# Info Véhicule

## VW Tiguan Tous véhicules année modèle 2009

### Le moteur continue à tourner après avoir coupé le contact.

Figure 1.

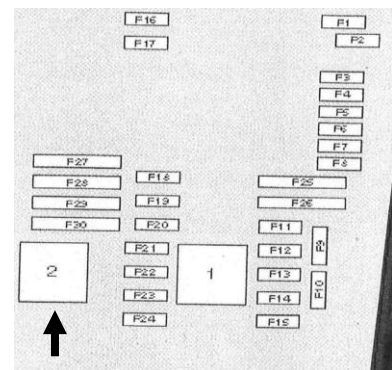
Si ces véhicules font l'objet de réclamations concernant le moteur qui continue à tourner après avoir coupé le contact, le dysfonctionnement du relais 2 (distribution moteur) peut être en cause. Le relais 2 du calculateur du moteur se trouve dans la boîte à fusibles / sur la plaque de relais (compartiment moteur).

Le relais est monté dans la boîte à fusibles comme illustré. (Voir figure 1 / flèche).

Il est possible que le code défaut 00576 ait été enregistré. Ce code défaut correspond au défaut "tension d'alimentation pour le circuit électrique de marche".

Un relais modifié est proposé en tant que pièce de rechange.

Référence pièce de rechange : 7 M0 951 253 A.
